改善箇所説明図

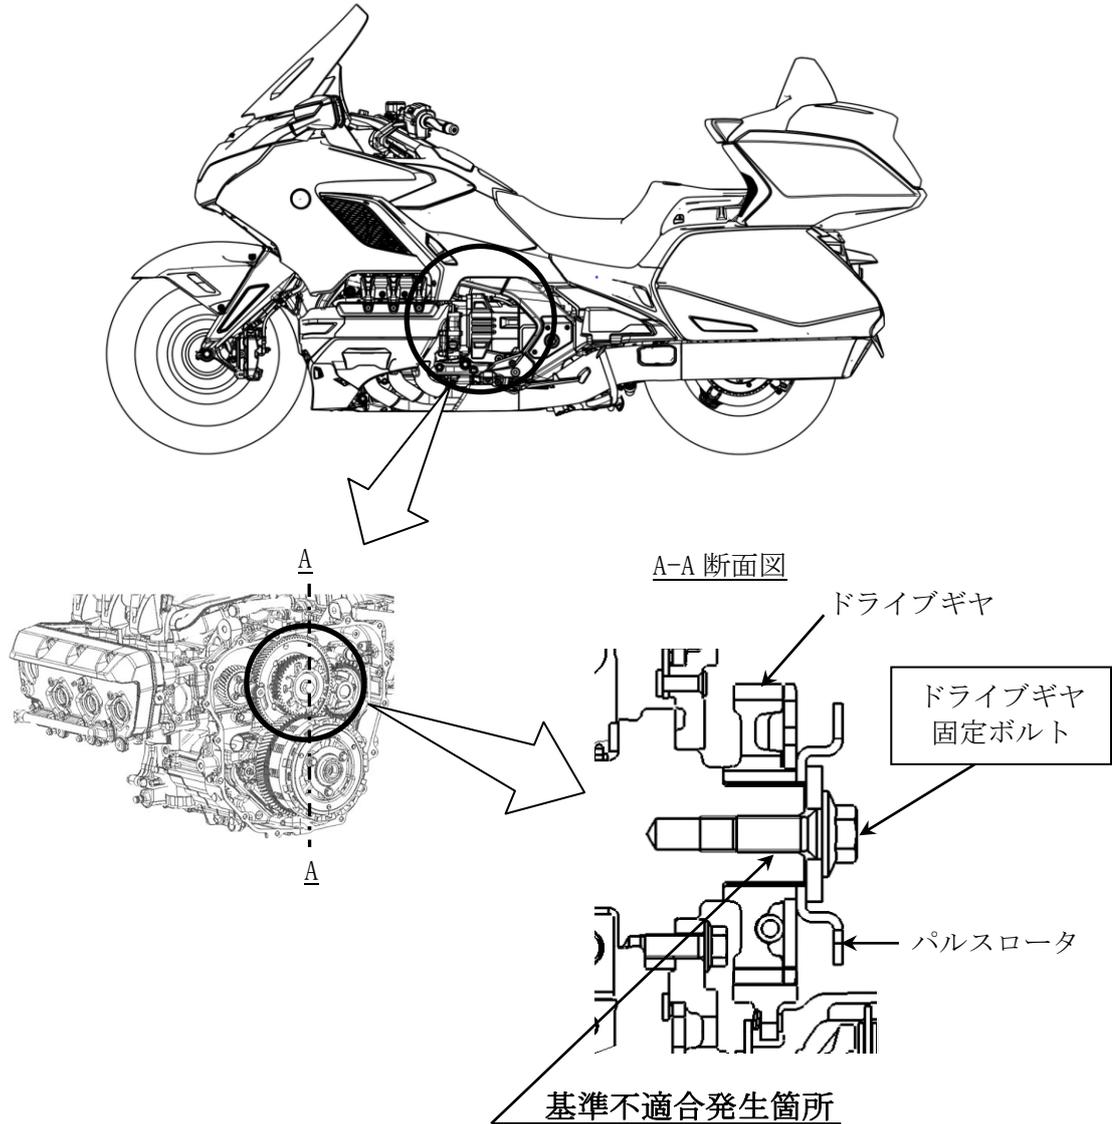
原動機において、ドライブギヤをクランクシャフトに固定するボルトの耐久性が不足しているため、急加速時に当該ボルトのねじ部に過大な応力が集中し、亀裂が生じることがある。そのため、そのまま使用を続けると、ボルトが折損し、クランクシャフトの回転を検知しているパルスロータが外れて、点火及び燃料噴射を適正に行えずにエンストして、最悪の場合、ボルトの破片が噛み込みエンジンがロックするおそれがある。

全車両、ドライブギヤ固定ボルトを対策品に交換する。

注： は交換する部品を示す。
